みなとアクルス開発事業における事業計画の一部変更について

みなとアクルス開発事業に係る環境影響評価  
事業内容の変更の届出に関する資料

令和 7 年10月

図1-1(1) 計画配置図(変更前※)

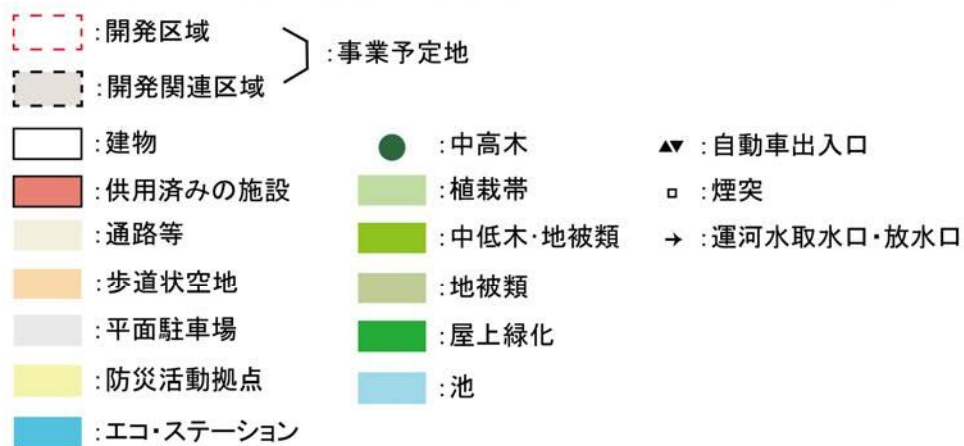
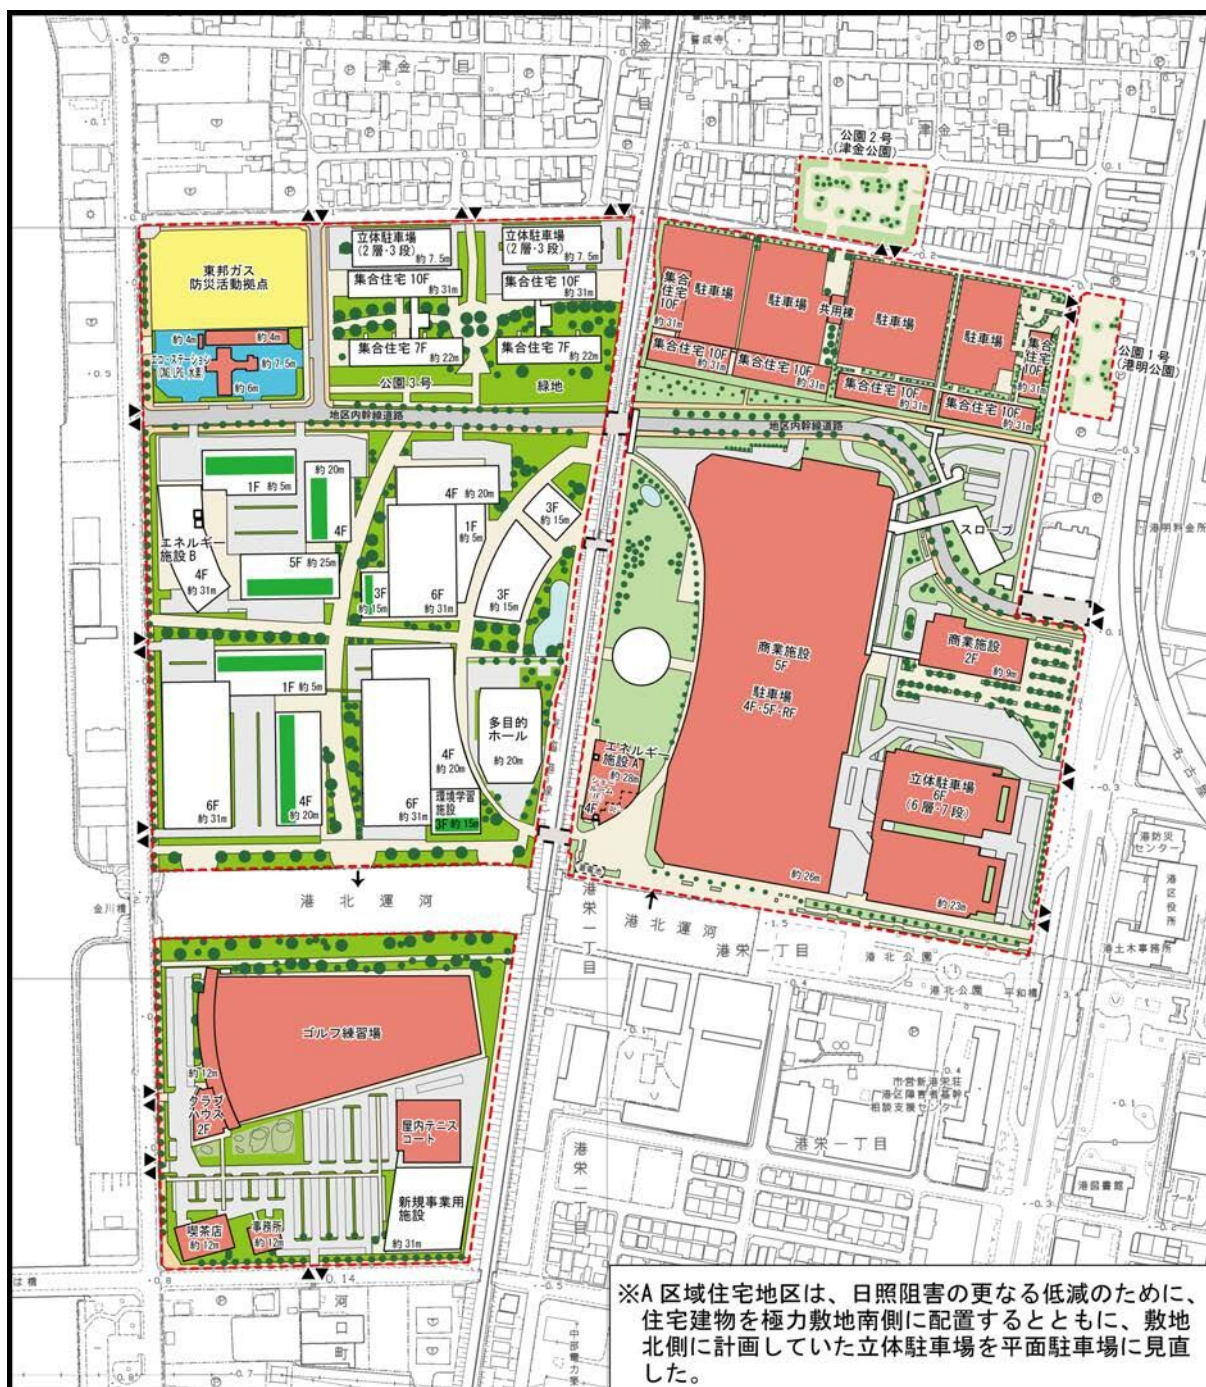
事業計画の進捗に伴い、A区域とB区域の間のJR貨物線路跡地の一部(約130m<sup>2</sup>＝約0.01ha)を開発区域に編入して歩道を整備し、A区域住宅地区とB区域住宅地区の歩道状空地を繋ぐこととした。

変更前の計画配置図は図1-1(1)に、変更後の計画配置図は図1-1(2)に示すとおりである。なお、編入する面積が約130m<sup>2</sup>(約0.01ha)であるため、表1-1に示す用途ごとの土地面積に変更はない。また、変更の要件にはあたらないが、B区域の複合業務施設の計画が一部決定し、2025年8月にアリーナの建設工事に着手した。なお、アリーナへは公共交通機関での来場を予定しているため、新施設等関連車両台数に変更はない。

図1-1(2) 計画配置図(変更後)
